AMENAGEMENT DE L'ÎLOT PERI – GRIMAU – GLAIRONS A SAINT-MARTIN-D'HERES (38)

REPONSE A L'AVIS DE LA MRAE AURA DU 23 JUIN 2026

REPONSES DU MAITRE D'OUVRAGE A L'AVIS DE LA MRAE AURA

Schéma de principe de fonctionnement hydraulique du projet en cas de forte pluie

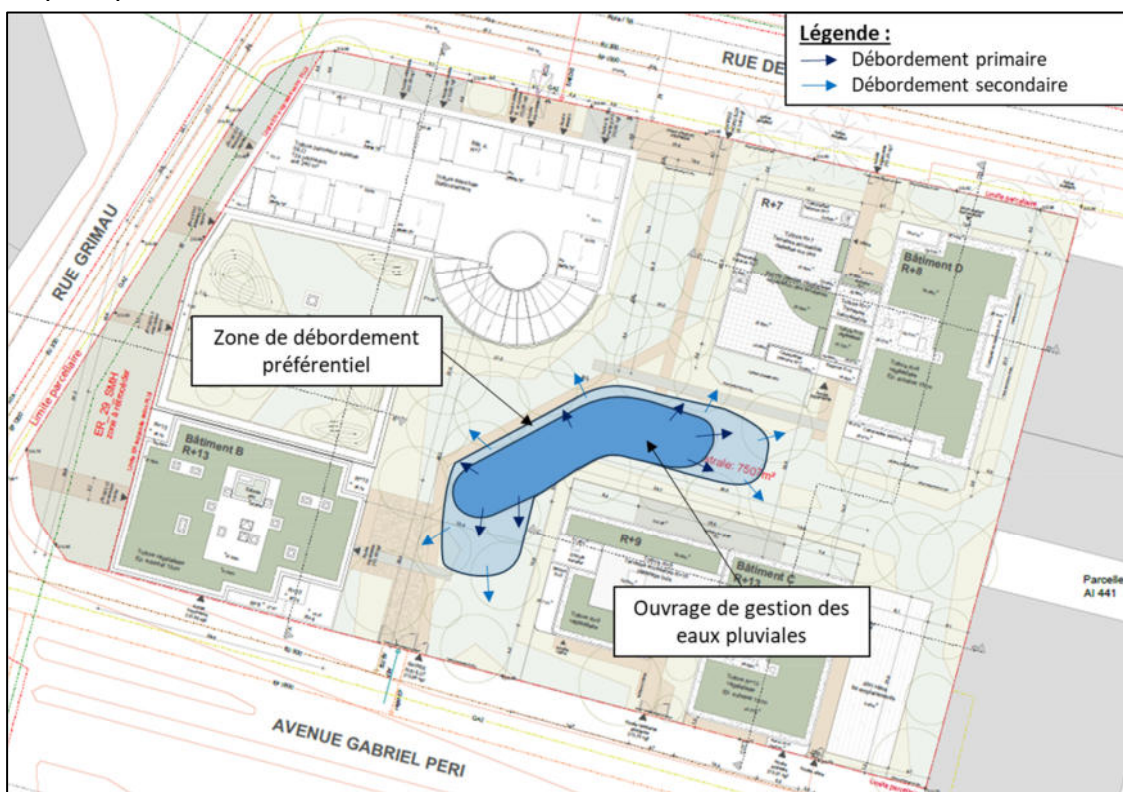
- *De décrire et localiser les débordements dus à la mise en charge des réseaux d'eaux pluviales ;*
- *D'assurer l'absence de débordements des eaux pluviales lors des pluies modérées et de justifier le dimensionnement des ouvrages en conséquence ;*
- *De lever les incertitudes quant à la faisabilité de l'infiltration des pluies courantes ;*
- *D'adapter la gestion des eaux pluviales et les mesures d'évitement et de réduction en conséquence.*

Suite aux remarques de l'Autorité Environnementale, la seule modification opérée sur la gestion des eaux pluviales du projet consiste en la mise en place d'une zone de débordement préférentiel autour de l'ouvrage. Cette évolution constitue une modification de l'actuel mesure R-C/MP-01. Aucune nouvelle mesure d'évitement, de réduction ou de compensation n'apparaît nécessaire ou pertinente.

- Une première surverse de sécurité sera opérée dans les terrains végétalisés entourant l'ouvrage de gestion. Cette zone de déversement préférentielle consistera en l'aménagement d'un léger renforcement (10 cm) au sein des espaces verts bordant l'ouvrage de gestion pluviale. Ainsi, lorsque des pluies de temps de retour supérieur à 30 ans surviendront au-dessus du projet, l'ouvrage se mettra en charge, se déversera progressivement au sein de la zone de déversement préférentielle.

Les données pluviométriques de la station de Grenoble-Philippeville ne permettent pas d'apprécier les quantités d'eaux attendues sur le secteur en cas de pluies de temps de retour supérieur à 30 ans. Aussi la zone de déversement préférentielle n'est pas dimensionnée pour une pluie particulière. Les débordements primaires attendus pour les pluies dépassant l'occurrence trentennale se répartiront au sein de la zone de déversement préférentiel mais, une fois celle-ci saturée, des débordements secondaires resteront susceptible de se produire sur les espaces verts alentours et, en cas de pluie extrême, vers la voie publique. Le schéma de principe ci-dessous illustre ce fonctionnement.
